Fahrzeug-Typ:  OMEGA	<b>TECHNISCHE INFORMATION</b> Adam Opel Aktiengesellschaft Rüsselsheim Kundendienst Produktinformation						TI-Nummer TI-C-48	Baugruppe <b>A - 45</b>
							Datum <b>Mai 1987</b>	
							Blatt <b>1</b> von <b>1</b>	
Bereiche	Inhaber	KD-Leiter	Verkaufsleiter	Teile-Leiter	Gewährleistung	Meister	KD-Berater	Mechaniker
Sichtvermerk/Datum

Betrifft: Geschlossene Luftschlitze in Frontverkleidung

Fahrzeuge: OMEGA, mit Motoren C 20 NE, 20 SE mit AT-Getriebe, 23 YD, 23 YDT;  
mit Klimaanlage und/oder mit Anhängerzugvorrichtung

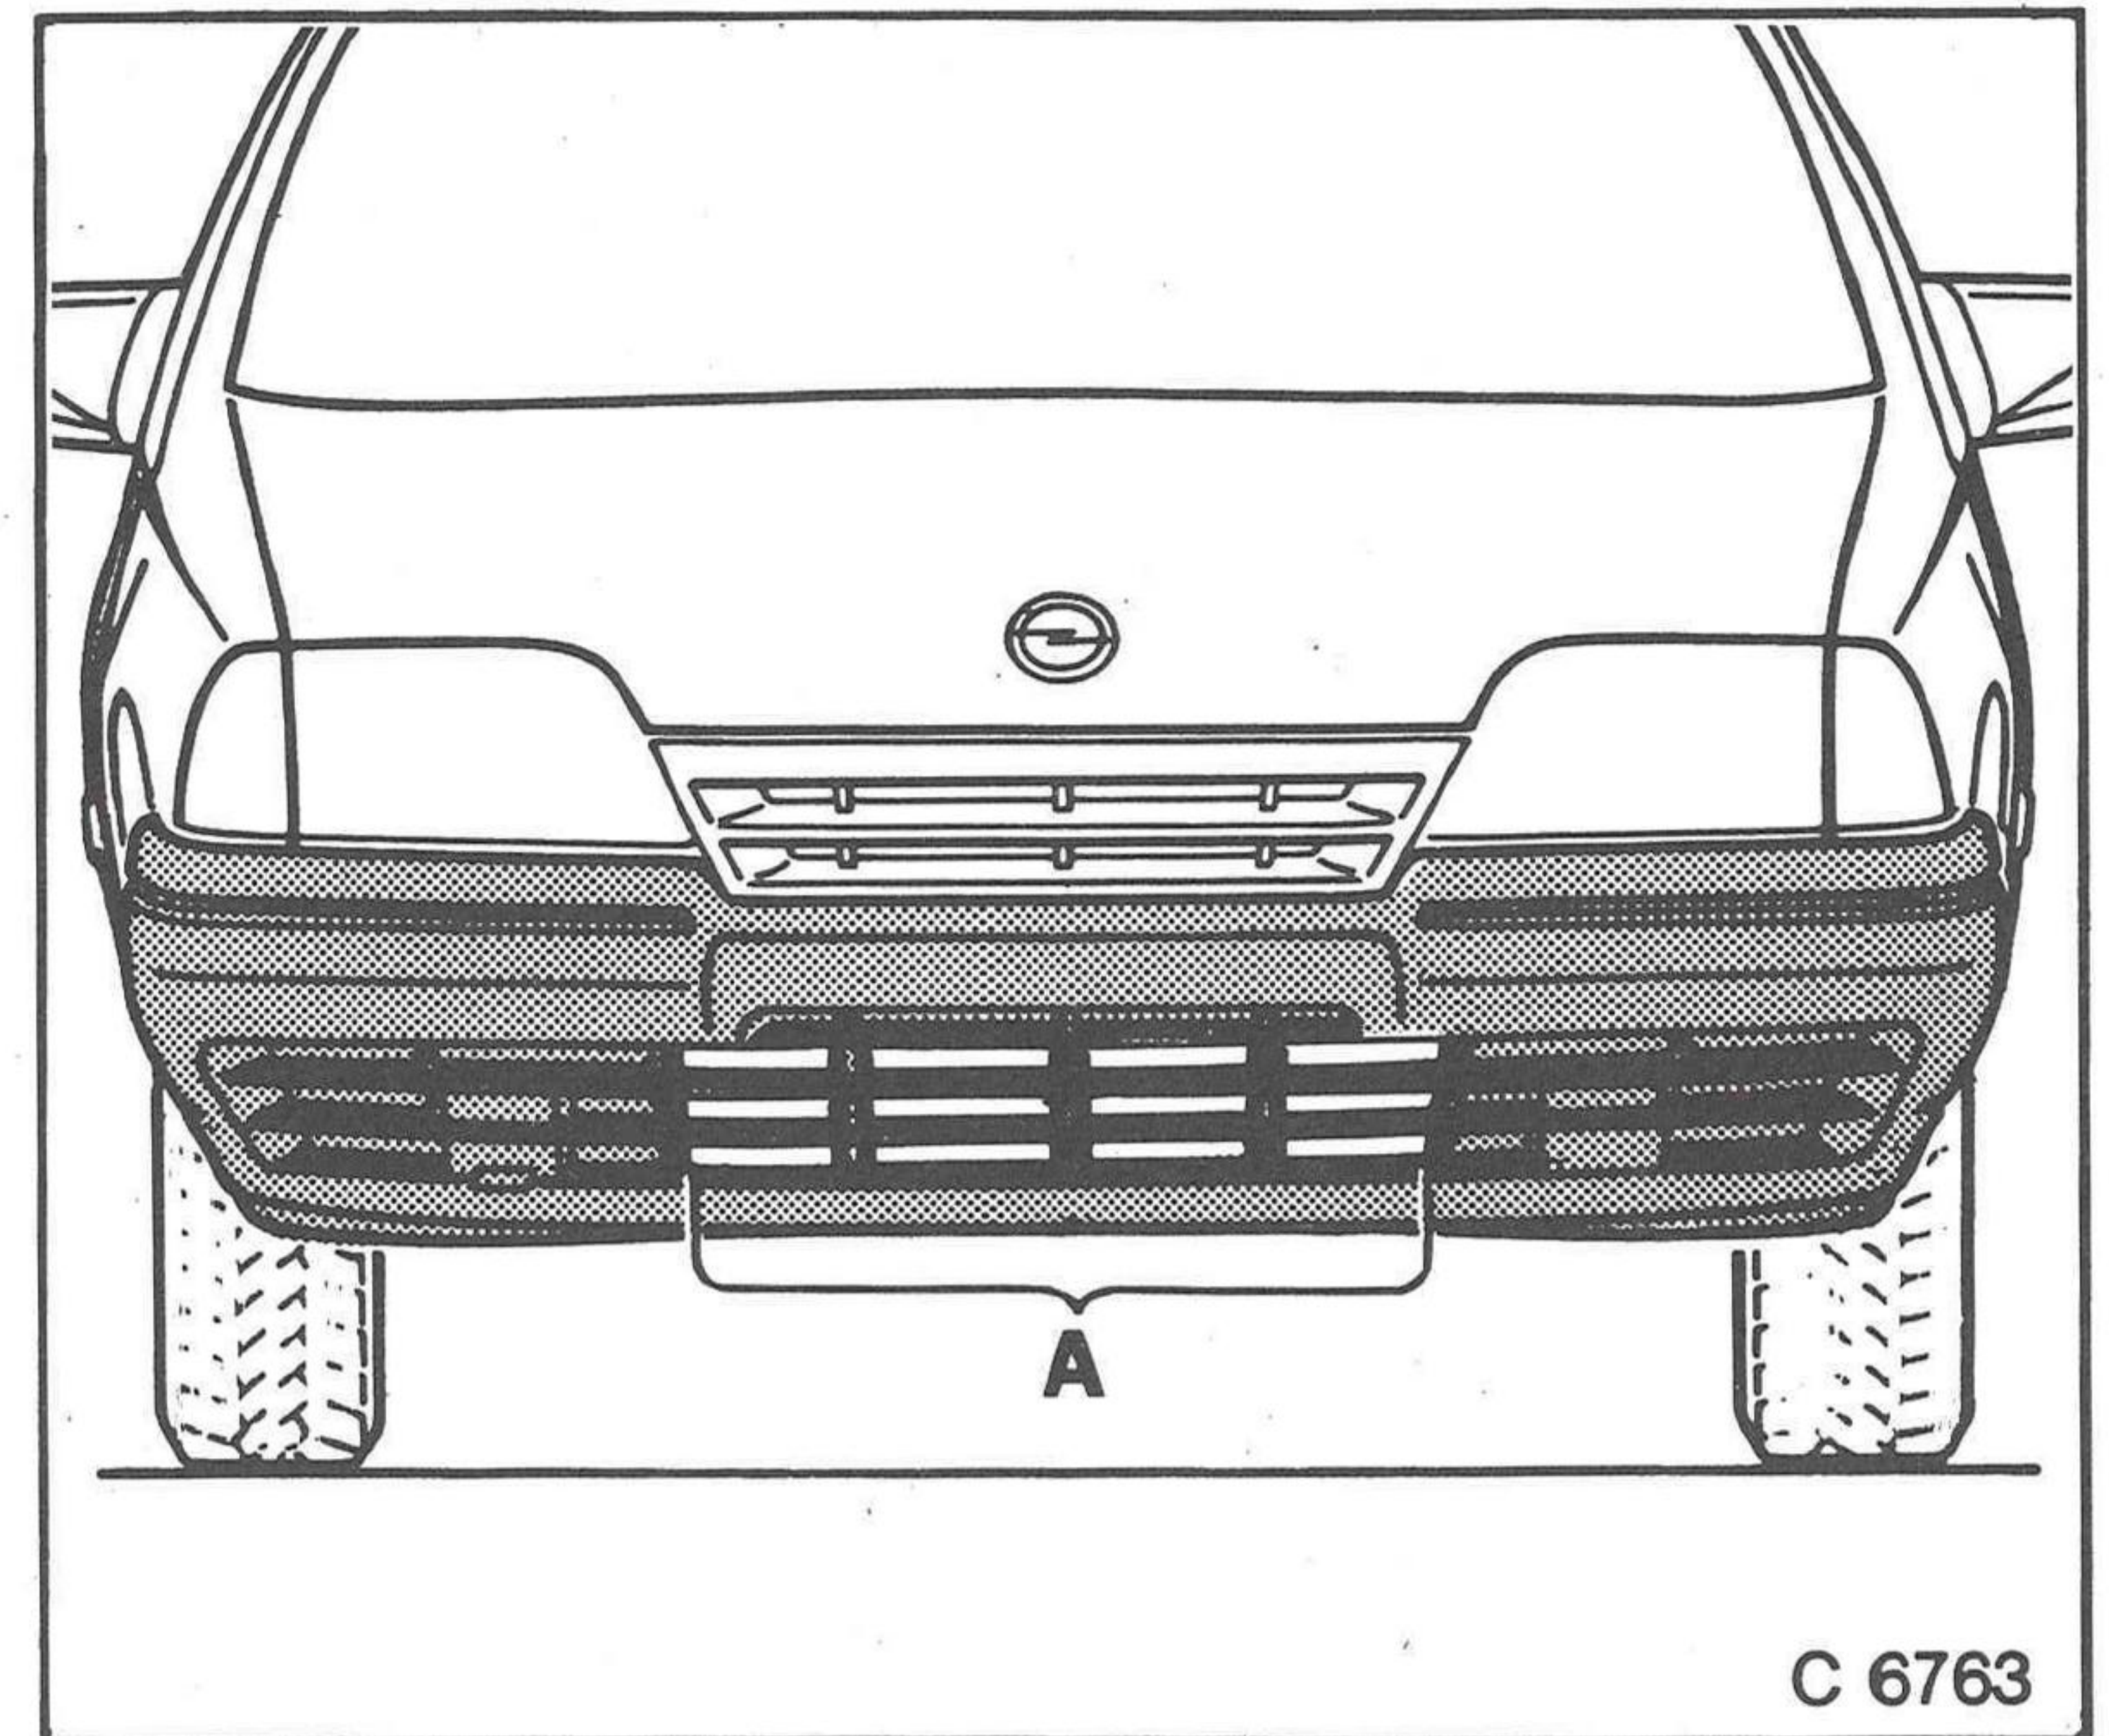
Bei Fahrzeugen in obiger Ausstattung müssen die Luftschlitze "A" in der vorderen Frontverkleidung offen sein.

Anlässlich des nächsten Werkstatt-Aufenthaltes ist zu prüfen, ob Frontverkleidungen mit offenen Luftschlitzen eingebaut sind. Falls erforderlich, sind die Frontverkleidungen gegen eine offene Ausführung auszutauschen.

AW-Vorgabe: T 0213 00 Frontverkleidung ersetzen 7 AW  
TC : 99
